大間原子力発電所審査資料	
資料番号	OM1-CA217-R00
提出年月日	2024年2月15日

大間原子力発電所  
基準津波策定のうち、津波発生要因の組合せに関する検討  
及び  
防波堤等の影響検討について

# 指摘事項

取水口スクリーン室前面の水位時刻歴波形

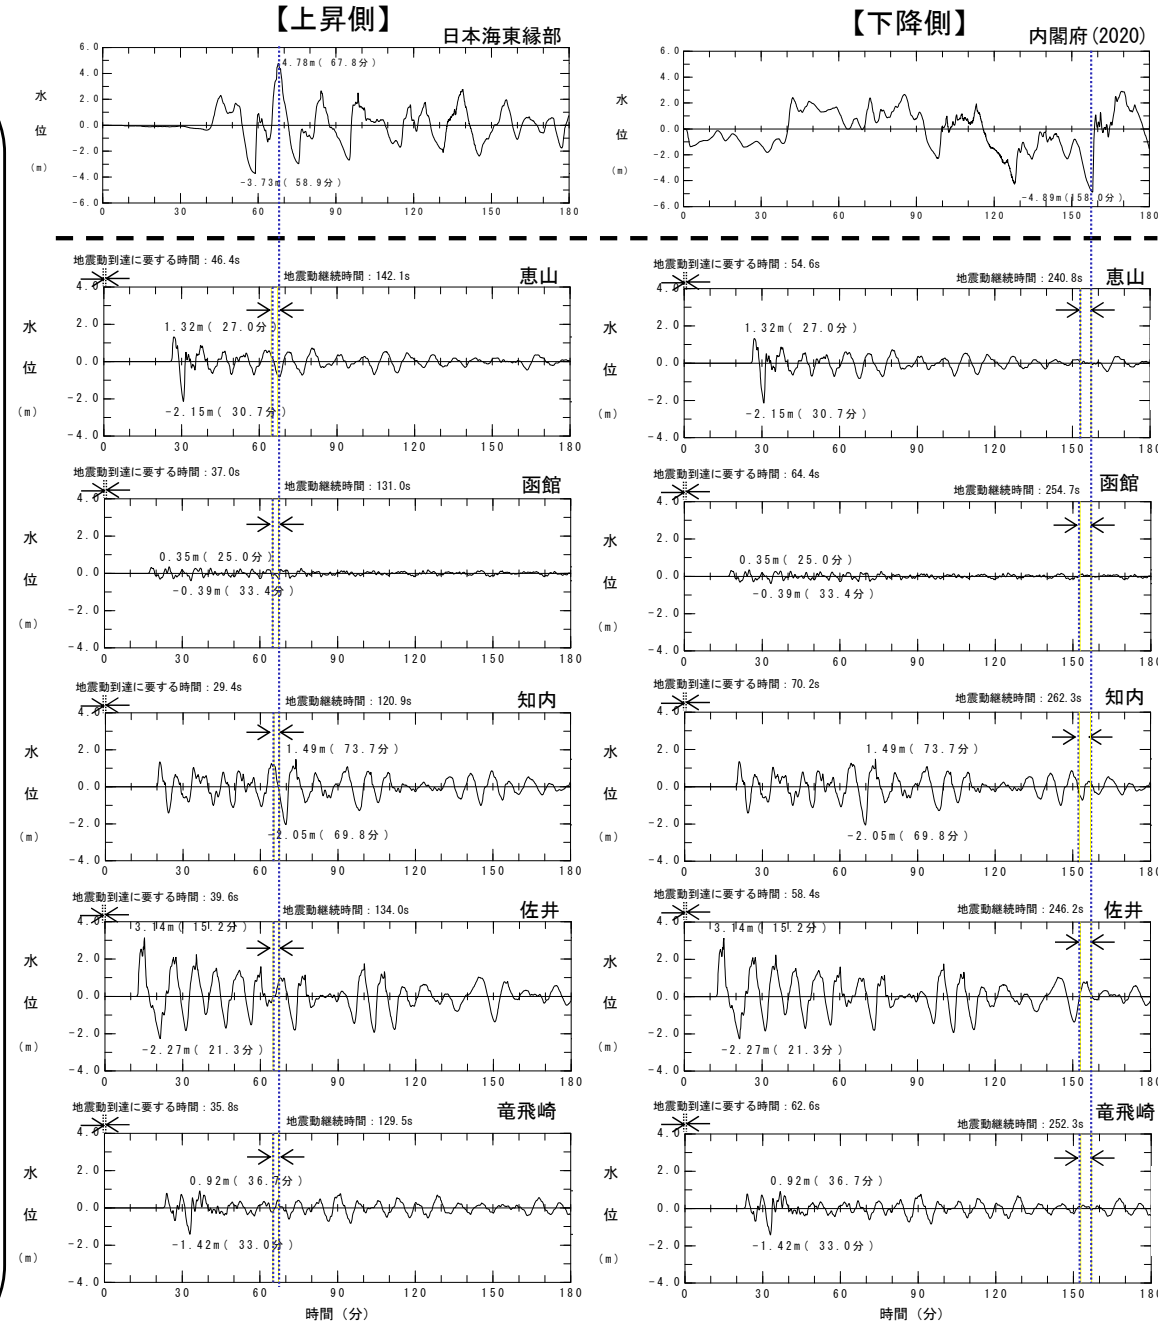
コメントNo.S5-62

- 地震による津波と5エリアの陸上の斜面崩壊に起因する津波について、取水口スクリーン室前面の水位時刻歴波形を比較する。
- 津波の波源と敷地との位置関係(立地特性)から、陸上の斜面崩壊に起因する津波が先に敷地に到達した後、地震による津波が到達する。
- 水位は、地震による津波の方が陸上の斜面崩壊に起因する津波に比べて影響が大きい。よって、地震による津波の上昇側及び下降側の最大水位を含む組合せ可能な時間範囲(地震動継続時間)における、陸上の斜面崩壊に起因する津波の水位変動に着目し、組合せ元とする地震と組み合わせた際に影響が大きくなると考えられる斜面崩壊エリアの候補を検討する。
- 検討の結果は以下のとおりであり、組合せ元とする地震と組み合わせた際に影響が大きくなると考えられる候補として、佐井エリア及び知内エリアの2エリアを抽出する。

- ✓ 日本海東縁部に想定される地震に伴う津波の水位上昇量が最大となる時間は、地震発生後68分付近である。
- ✓ この時間の地震動継続時間の範囲における各エリアの津波の水位変動は以下のとおり。
  - 函館エリア及び竜飛崎エリアの水位変動量は小さい。
  - 佐井エリアは水位変動量が大きく、水位が上昇傾向である。
  - 恵山エリア及び知内エリアは水位が下降傾向であるが、恵山エリアの水位は下降側である一方、知内エリアの水位は上昇側で推移している。

- ✓ 内閣府(2020)モデルによる津波の水位下降量が最大となる時間は、地震発生後158分付近である。
- ✓ この時間の地震動継続時間の範囲における各エリアの津波の水位変動は以下のとおり。
  - 恵山エリア、函館エリア及び竜飛崎エリアの水位変動量は小さい。
  - 佐井エリア及び知内エリアは水位変動量が大きく、水位が下降傾向となる時間帯が見られる。

### 津波発生要因の組合せに関する検討結果【防波堤等なし】

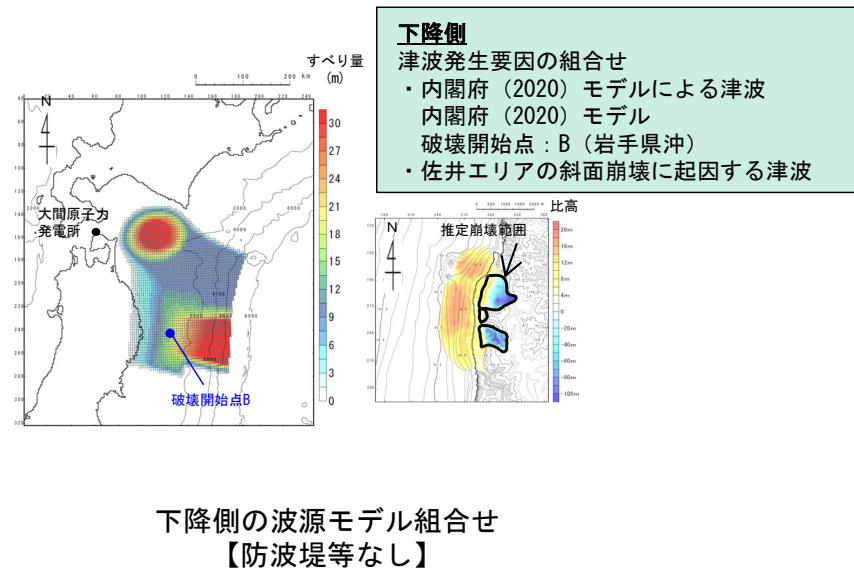
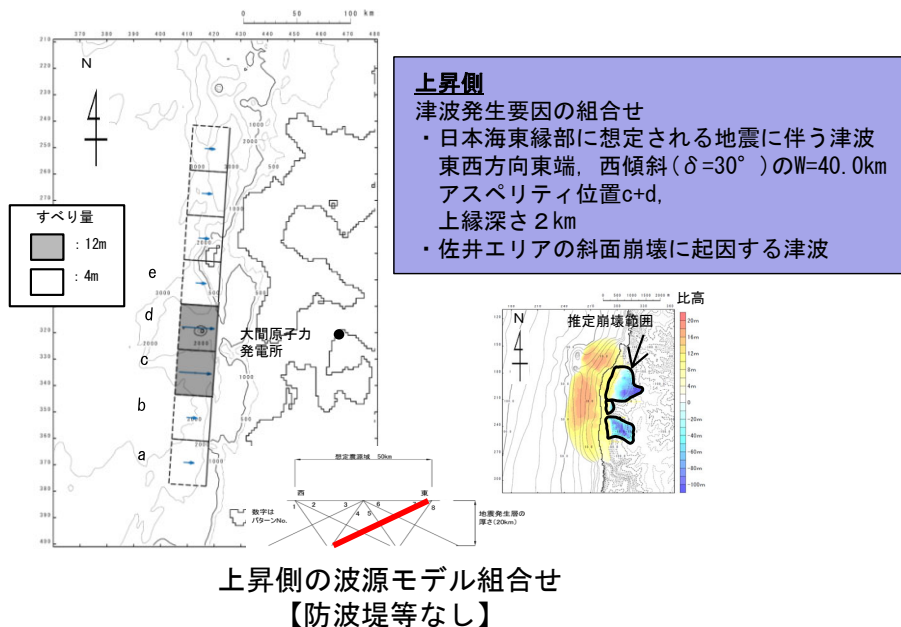
コメントNo.S5-42

- ・ 防波堤等がない場合の津波発生要因の組合せに関する検討結果は、以下のとおりである。
- ・ 防波堤等がない場合の組合せ波源のうち、水位上昇側については、日本海東縁部に想定される地震に伴う津波の条件が、防波堤等がある場合の条件とは、断層の東西位置、傾斜パターン、アスペリティ位置及び上縁深さが異なる (P. (14)参照)。

※津波水位が貯留堰天端高さを下回る継続時間は最大177秒であり、防波堤等がある場合の津波水位が貯留堰天端高さを下回る継続時間195秒 (P. (19)参照) より短いことを確認した。
